חוות דעת מומחה

- מזמין חוות דעת : גרישא
- מהות הנכס נושא חוות הדעת : **דירה בבית משותף**
- כתובת הנכס : **חולון, מעלות מס' 20, קומה 6, דירה 23**
- מטרת חוות הדעת : **איתור ליקויי בנייה**

בתאריך **7.06.2021** ערכתי ביקורת בנכס הנדון במסגרתה ערכתי בדיקות וצילומים, לתיעוד והמחשה של הממצאים. חלק מהצילומים יצורפו בדו"ח להלן.

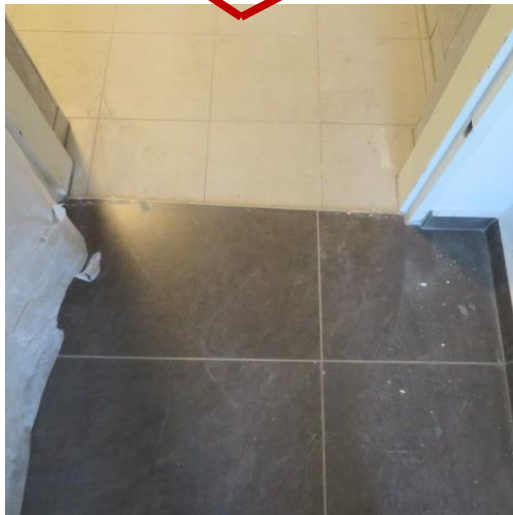
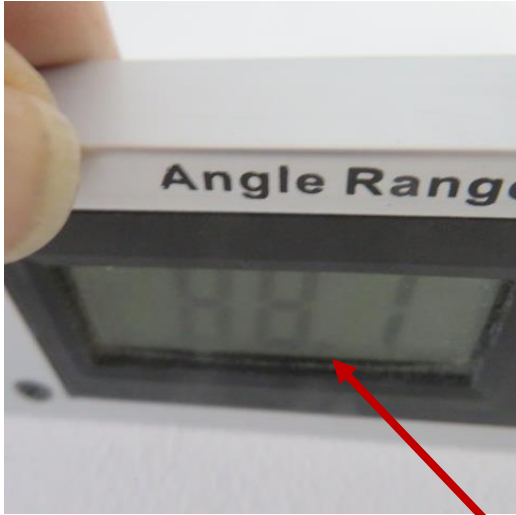
1.2.5. אותרה סטייה בהרכבת המלבן כלפי קו הריצוף (קו המישקים), הסטייה שנמדדה הינה כ – 25 מ"מ – פגם אסתטי בולט לעין, בניגוד לכללי מקצוע המקובלים בענף (אותה סטייה אותרה כלפי ריצוף לובי), הליקוי נוצר כתוצאה מבניית הקירות ללא זווית ישרה (זווית 90)

- סטייה במעלה אחת מזווית ישרה נוצרת סטייה זוויתית ב 17 מ"מ למ"א

התיקון: יש לפרק את המלבן, ליישר את הקירות, להרכיב מלבן חדש (לבטן היטב), לרבות עבודות הכרוכות: השלמת הריצוף כלפי קו מפתן חדש (אין צורך בהחלפת הדלת), עלות התחלתית

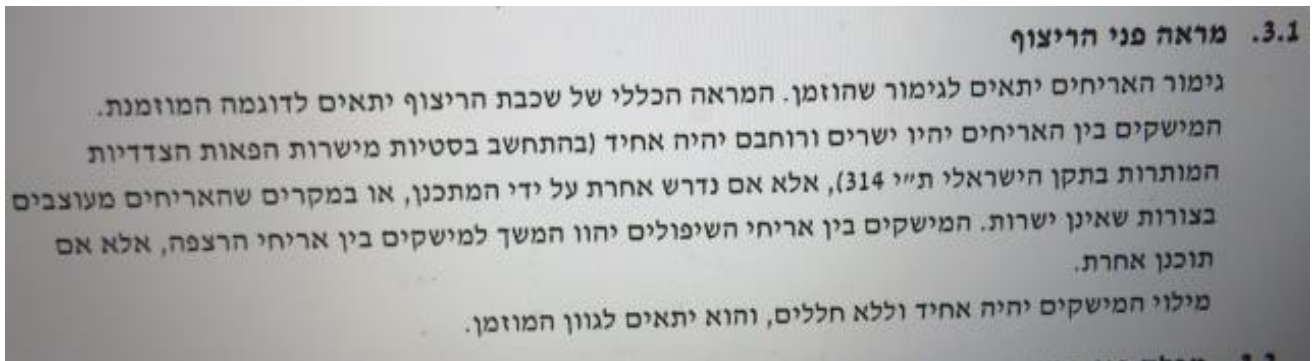
2.1.1. מילוי מישקים במקומות הפזורים אינו אחיד ביחס למפלס פאזות האריח (גולש מעל פני אריח או שקוע מדי), שחיקה וגבשושית. גימור לקוי בין השיפולים והרצפה. המראה איננו אסתטי.

זאת בניגוד לדרישות המפורטות בת"י - 1555.3 סעיף 3.1

התיקון : יש להשלים רובה במקומות החסרים ולבצע תיקוני מילוי רובה בין האריחים בשטח הנרחב בכדי לקבל גוון אחיד וביצוע מישקים בצורה תקנית לכל עומק המישק. יידרש לבצע ניקוי יסודי של המישק הנדרש. את העבודה יש לבצע בצורה ידנית בעזרת כלי חד ולבצע מילוי. יודגש כי מדובר "בעבודת נמלים". ייתכן ויידרש גם פירוק ושחזור האריחים.

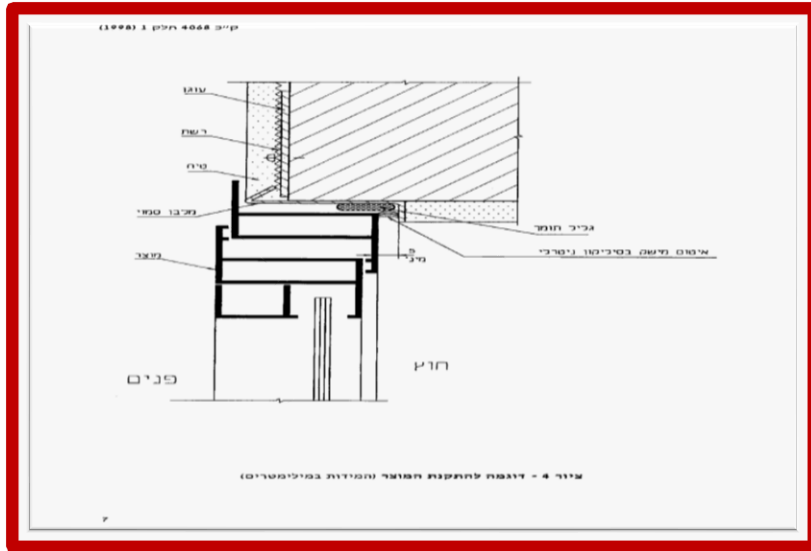
2.2.1. חוסר איטום במילוי מלא בין המלבן והקיר, ישנו חשש לחדירת רוח דרך המרווחים ללא איטום בין המלבן והקיר.

התיקון: יש לפרק את ההלבשה, לבצע איטום מלא לפי תקן ולהתקין את ההלבשה מחדש. יש לבצע מישק במילוי כרמית סטיק PU או סיקה סול C.

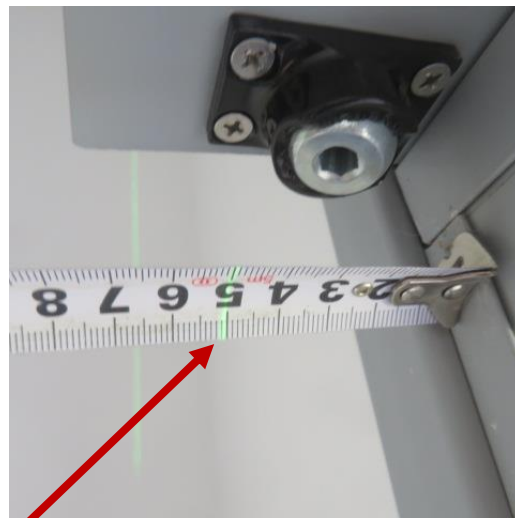
2.2.2. אותרה סטייה באנכיות בהרכבה מסגרת הוויטרינה, הסטייה שנמדדה כ- 12 מ"מ,

בניגוד לדרישות **התקן 4068:**

התיקון: יש לפרק את המסגרת ולהרכיב מחדש בצורה מפולסת

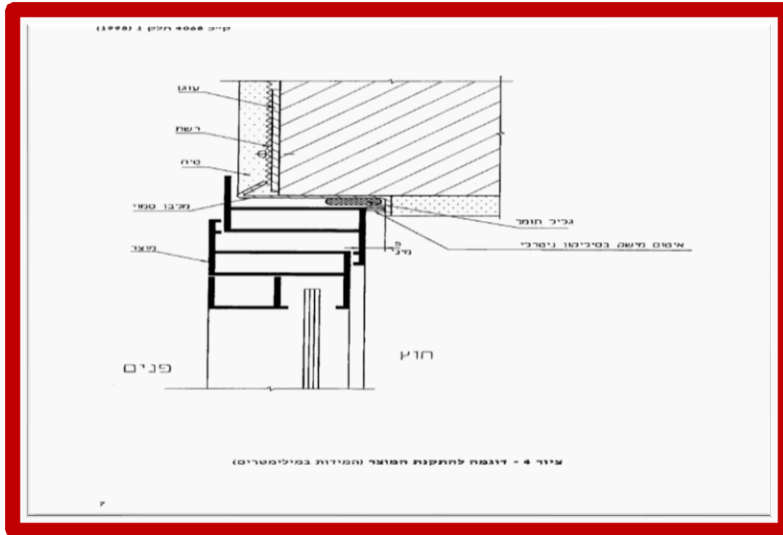
2.2.4. חוסר דיוק בהרכבת ההלבשה כלפי חיבור "גרונג"

התיקון: יש ללפרק את ההלבשה ולהרכיב מחדש בצורה תקינה כלפי החיבור

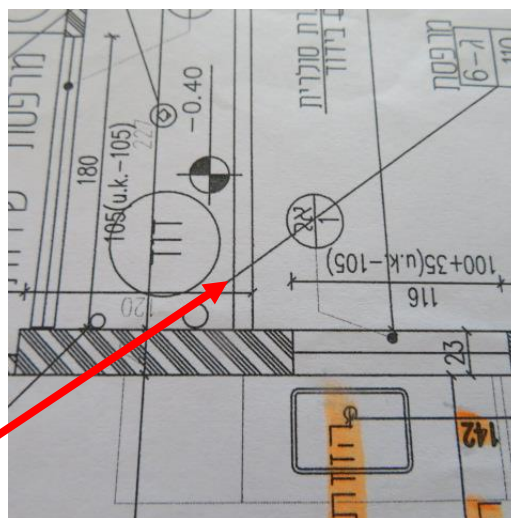
2.3.1. חוסר איטום במילוי מלא בין המלבן והקיר, ישנו חשש לחדירת רוח דרך המרווחים ללא איטום בין המלבן והקיר.

התיקון: יש לפרק את ההלבשה, לבצע איטום מלא לפי תקן ולהתקין את ההלבשה מחדש. יש לבצע מישק במילוי כרמית סטיק PU או סיקה סול C.

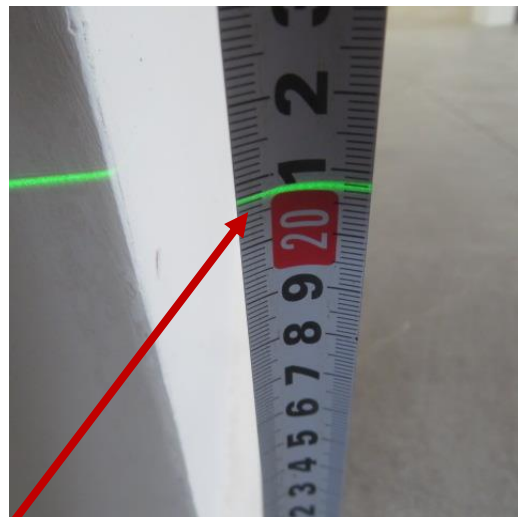
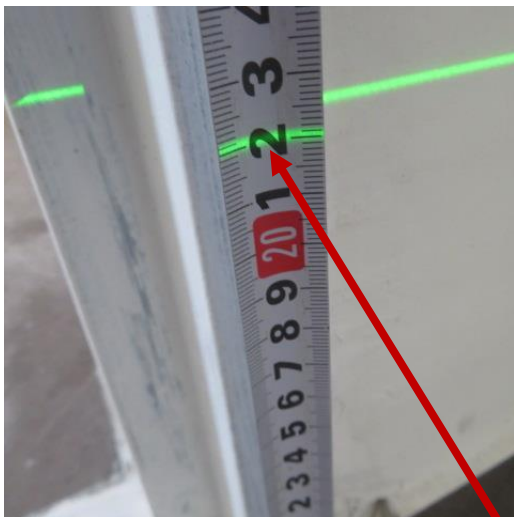
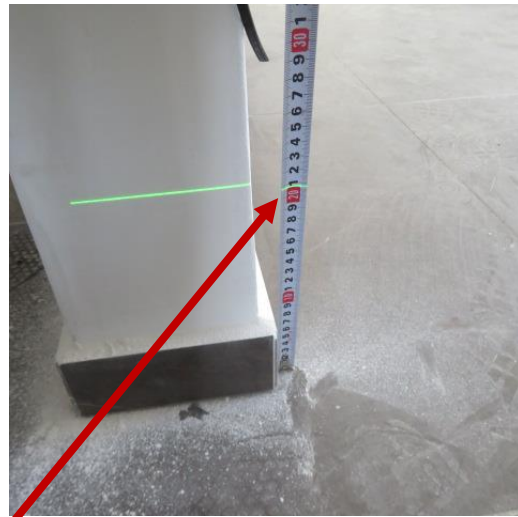
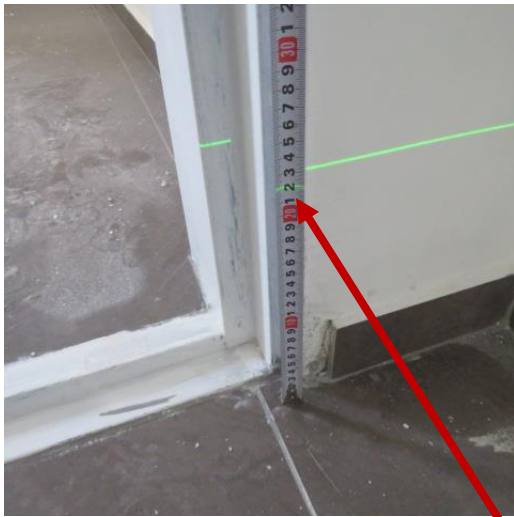
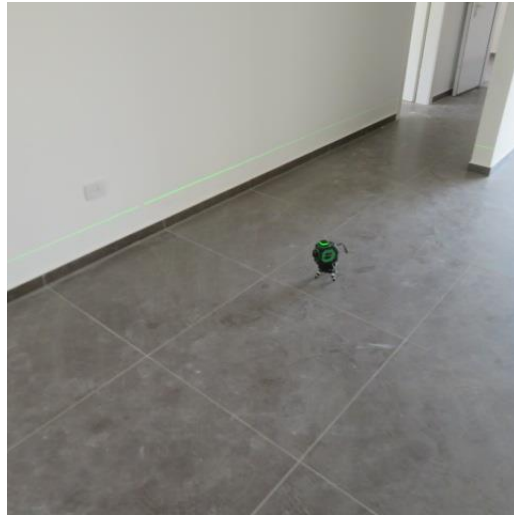
2.4.2. אותרה סטייה פני הריצוף מקו האופקי – מערכת הריצוף בוצע בצורה לא מפולסת :
הסטייה מאזור המטבח לכיוון הממ"ד שנמדדה הינה כ – 13 מ"מ,
הליקוי אסור על פי דרישות **התקן 1555.3 והתקן 789 :**

התיקון: יש לפרק אריחי הריצוף בשטח הנרחב ולהרכיב מחדש בצורה מפולסת בסטייה המינימלית, מותרת בתקן הנ"ל, לרבות עבודות הכרוכות (עלות התחלתית)

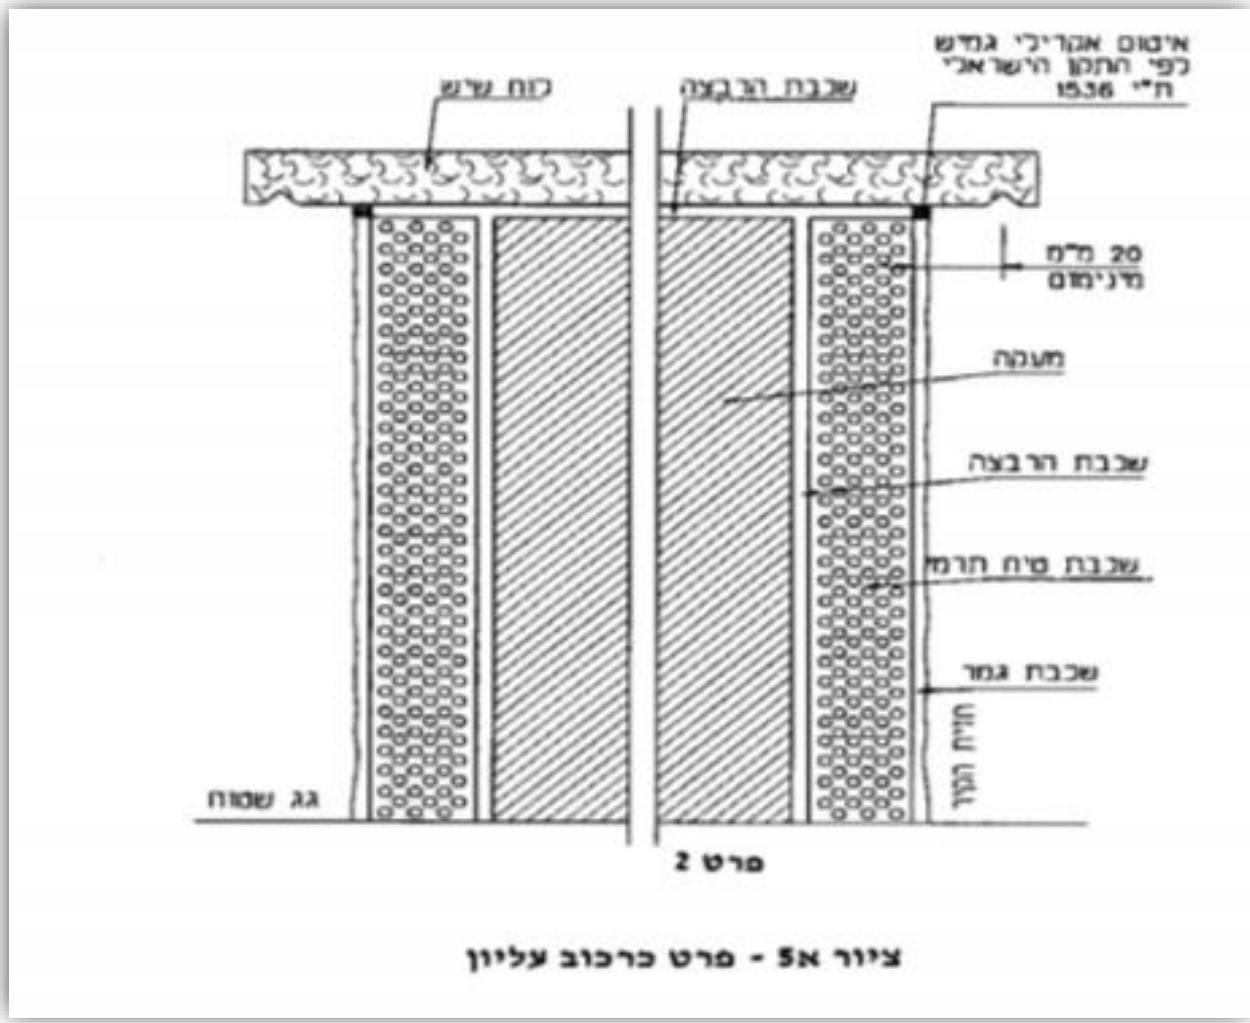
3.1.2. אותר רוחב מספר אבני הקופינג שונה

3.1.3. **התיקון :** יש להחליף אבנים פגומות ברוחב אחיד

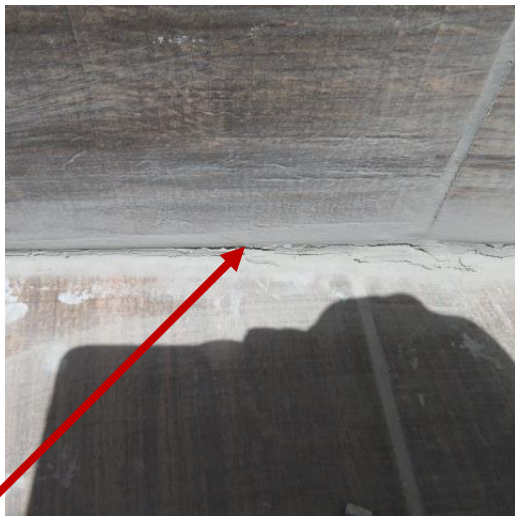
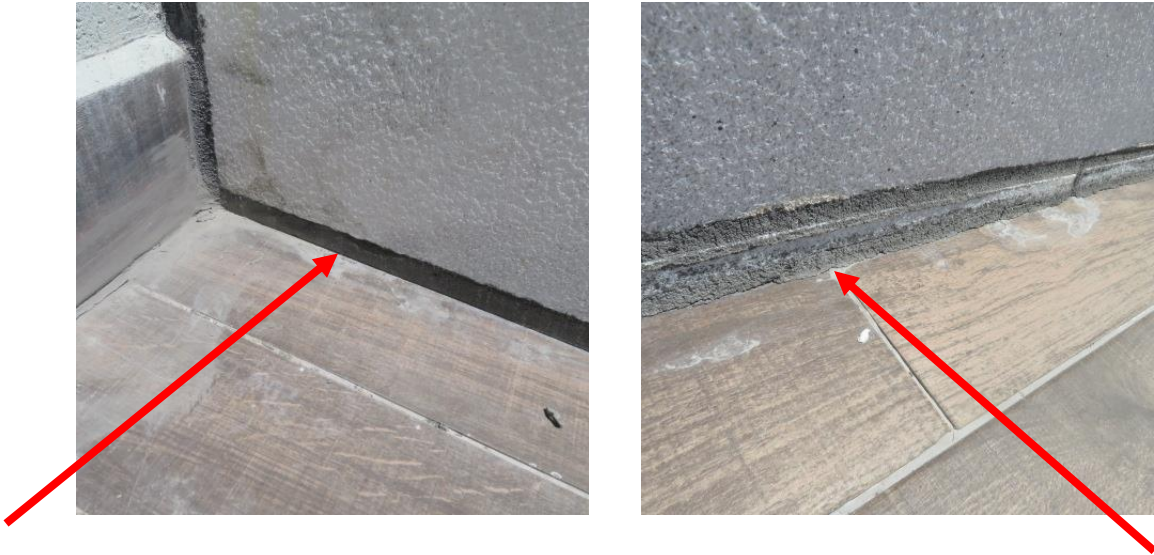
3.2.1. במישק המחבר בין הרצפה והקירות לא בוצע מילוי חומר גמיש, אותרה ירקת ומילוי קיים סדוק,

בניגוד לדרישות **התקן 1555.1**

התיקון: יש לחרוץ את הרובה הקיימת ולבצע מילוי חומר איטום גמיש כדוגמת "סיכה סיל C"

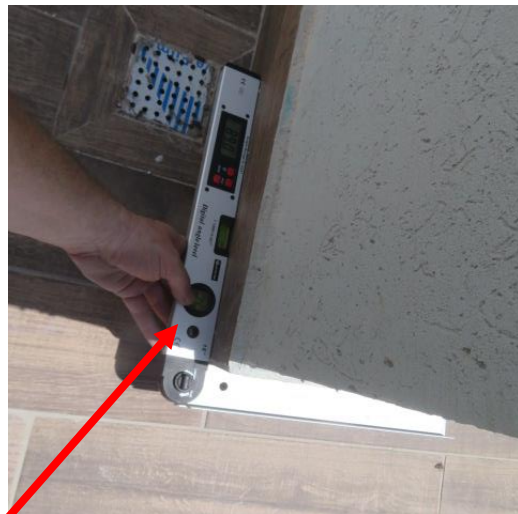
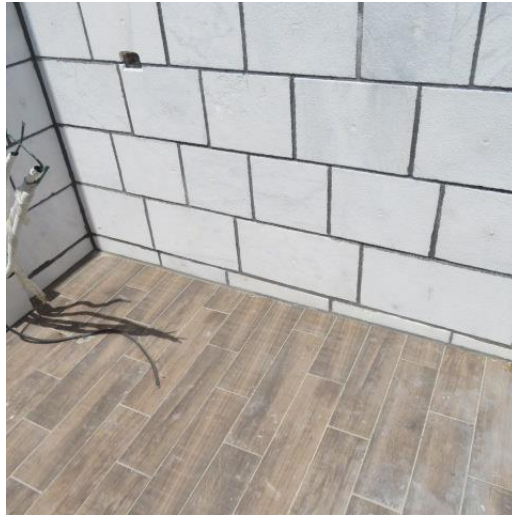
3.5.1. אותרו סטייות בבניית המעקה כלפי קו הריצוף (קו המישקים):

הליקוי נוצר כתוצאה מבניית הקיר ללא זווית ישרה (זווית 90)

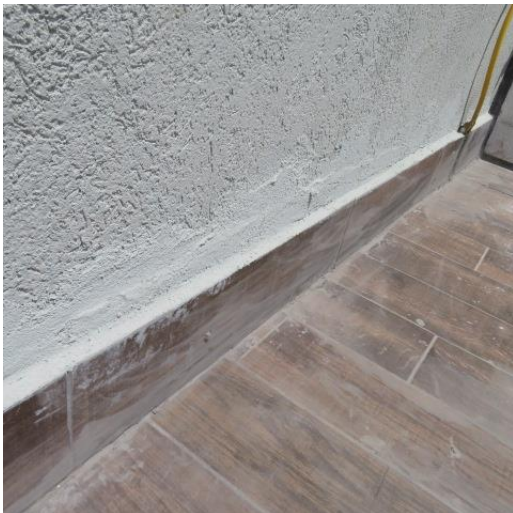
3.5.2. אותרו פגמים וגימור לקוי ולא אחיד שליכט בקירות

התיקון: יש לבצע שכבת השליכט עליונה על כל הקיר, שליכט לא ניתן לביצוע תיקון מיקומי בצורה אסתטית
----- (1,400 ₪)

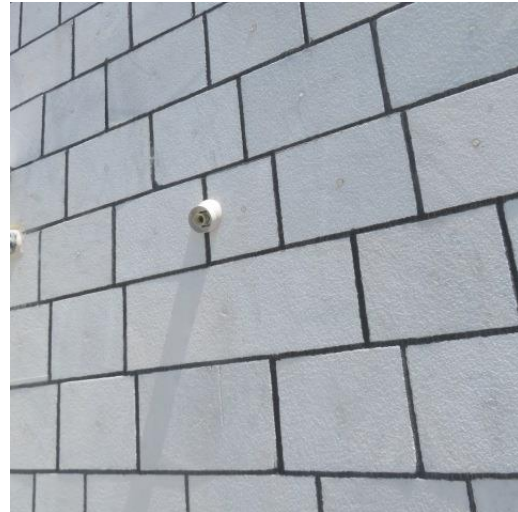
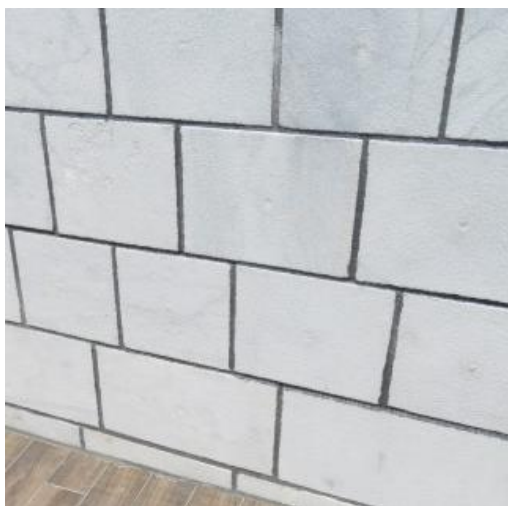
3.5.3. כוחלה בוצע בצורה לקויה ובולטת מדי ממפלס אבני החיפוי
התיקון: יש להוריד מילוי גבשושי בולט בצורה אסתטית (עלות התחלתית)

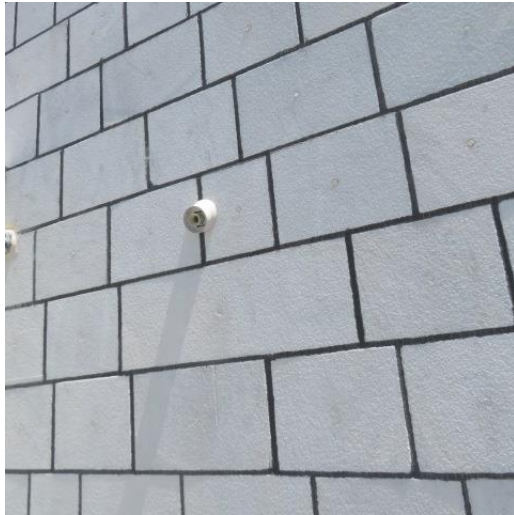
3.5.4. גופי תאורה שהותקנו אינם מוגני מים
התיקון: יש להחליף

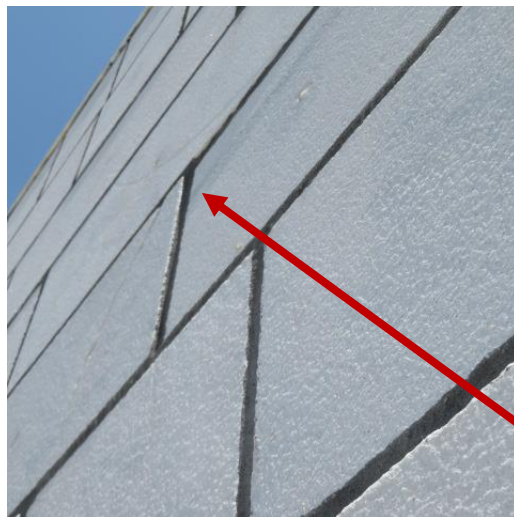
3.5.7. אותרה סטייה מקומית (הפרשי גובה) במישק בין אבנים הסמוכות (לפחות מקום אחד).

התיקון: יש לפרק אבן בולטת/אבן שקועה ולהרכיב מחדש ללא סטייה מהמישור

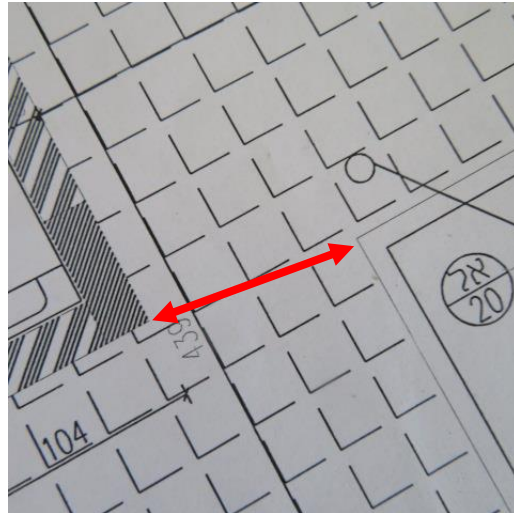
3.5.8. רוחב המעבר לכיוון הכיור בין הקיר והמעקה שנמדד הינו 69 ס"מ, בניגוד לדרישות **התקנת** (לפחות 90 ס"מ) ומצב המתוכנן (כ - 100 ס"מ)

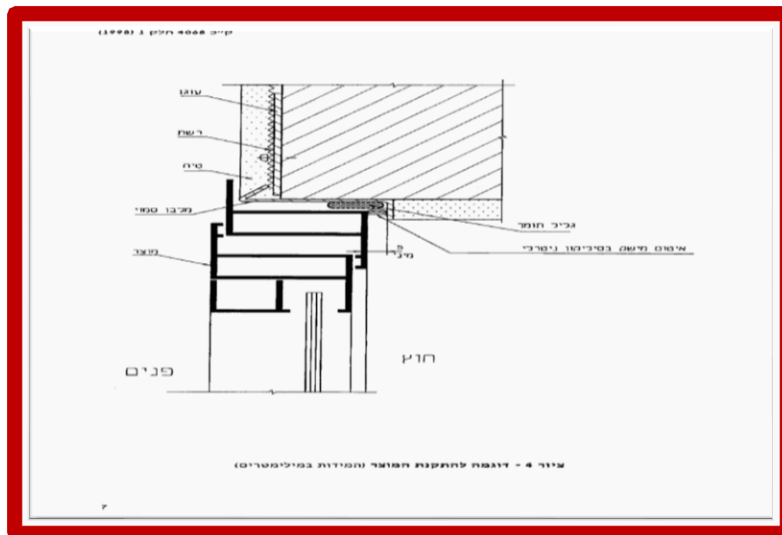
4.1.1. מילוי מישקים במקומות הפזורים אינו אחיד ביחס למפלס פאזות האריח (גולש מעל פני אריח או שקוע מדי), שחיקה וגבשושיות. המראה איננו אסתטי.

זאת בניגוד לדרישות המפורטות **בת"י - 1555.3 סעיף 3.1**

התיקון: תיקוני מילוי רובה בין האריחים בשטח הנרחב בכדי לקבל גוון אחיד וביצוע מישקים בצורה תקנית לכל עומק המישק. יידרש לבצע ניקוי יסודי של המישק נדרש. את העבודה יש לבצע בצורה ידנית בעזרת כלי חד ולבצע מילוי. יודגש כי מדובר "בעבודת נמלים". יתכן ויידרש גם פירוק ושחזור האריחים.

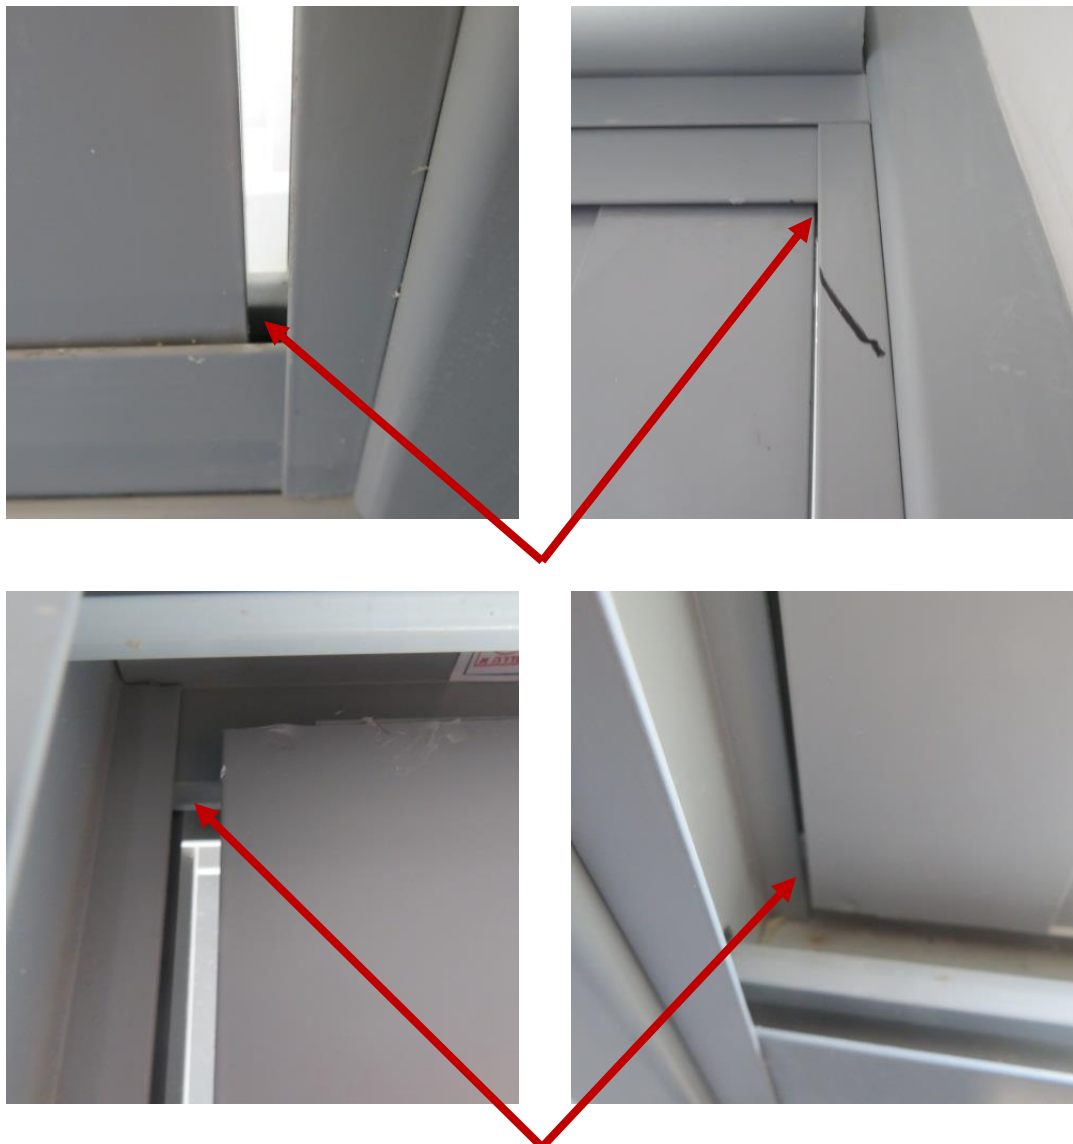
4.2.2. המסגרת לא מקובעת לקיר בצורה תקינה

התיקון: יש לקבע את המסגרת בצורה תקינה ויציבה, יש לבצע מילוי גמיש (מרק)

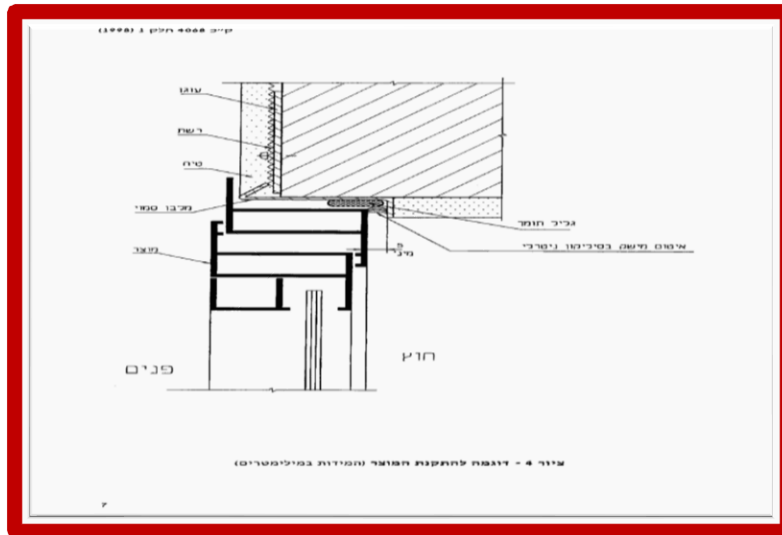
5.1.1. מילוי מישקים במקומות הפזורים אינו אחיד ביחס למפלט פאזות האריח (גולש מעל פני אריח או שקוע מדי), שחיקה וגבשושיות. גימור לקוי בין השיפולים והרצפה. המראה איננו אסתטי.

זאת בניגוד לדרישות המפורטות **בת"י - 1555.3 סעיף 3.1**

התיקון: תיקוני מילוי רובה בין האריחים בשטח הנרחב בכדי לקבל גוון אחיד וביצוע מישקים בצורה תקנית לכל עומק המישק. יידרש לבצע ניקוי יסודי של המישק נדרש. את העבודה יש לבצע בצורה ידנית בעזרת כלי חד ולבצע מילוי. יודגש כי מדובר "בעבודת נמלים". יתכן ויידרש גם פירוק ושחזור האריחים.
